WliN-II-34101- 2/2007

Dotyczy: przetargu nieograniczonego na budowę przyłączy teletechnicznych do budynku Muzeum ul. Browarna; Muzeum Okręgowe ul. Browarna; kamera wizyjna przy skrzyżowaniu ul. Browarnej i Ronda Solidarności w Pile.

Odpowiadając na zapytanie oferenta dot. treści Specyfikacji Istotnych Warunków Zamówienia informuję co następuje:

Schemat optyczny kabla światłowodowego 32J
relacji Urząd Miasta Pity - Muzeum im. Staszica

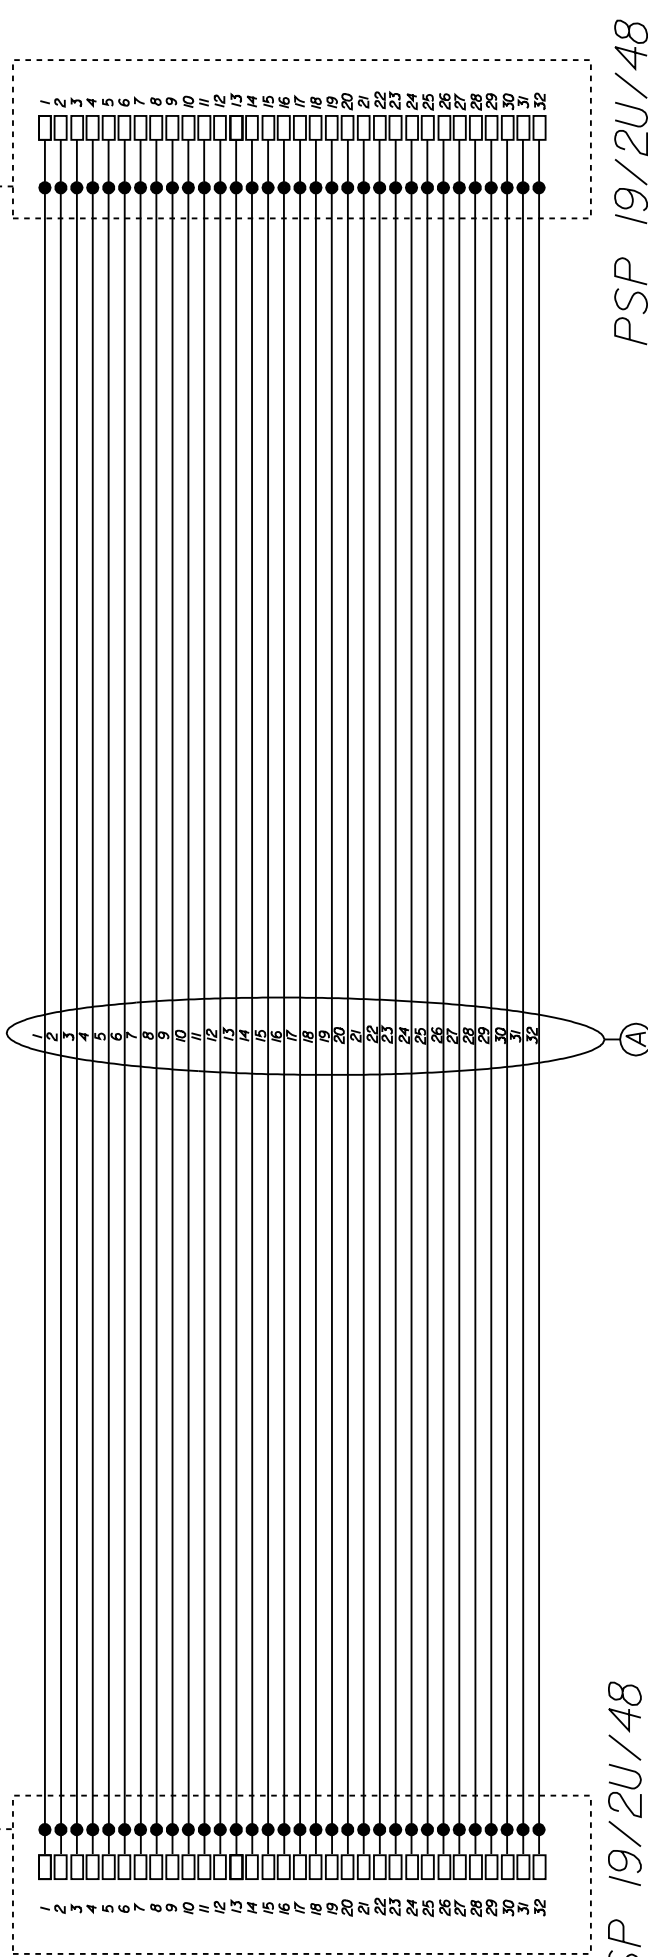
- a. konieczności realizacji dostaw w zakresie: pigtaili, patchcordów, osłonek spawów
- b. rodzaju słupa dla kamery oraz sposobie doprowadzenia okablowania do niej
- c. rodzaju i długości pigtaili i patchcordów
- d. wymaganiach w zakresie uszczelniania rur kanalizacji wtórnej (typ uszczelnienia)
- e. schemacie optycznym przyłączy światłowodowych
- f. rodzaju ram i pokryw dla projektowanych studni kablowych
- g. rodzaju zamków do elementów mechanicznych ochrony przed ingerencją osób nieuprawnionych

- a) wszystkie materiały niezbędne do realizacji inwestycji i prawidłowego jej działania dostarcza wykonawca; pigtail SC/APC – 1,5m; patchcord SC/APC – 2,0m; osłonki spawów standardowe
- b) słup stalowy 7,0 m – prowadzenie kabli do kamery - wewnątrz słupa; łączy się schemat zasilania kamery – rys. 1
- c) patrz pkt a)
- d) uszczelki do rur HDPE
- e) łączy się rysunki – 3 szt.
- f) i g) ramy i pokrywy studni zgodnie z projektem z zamkami typu Abloy lub równoważne
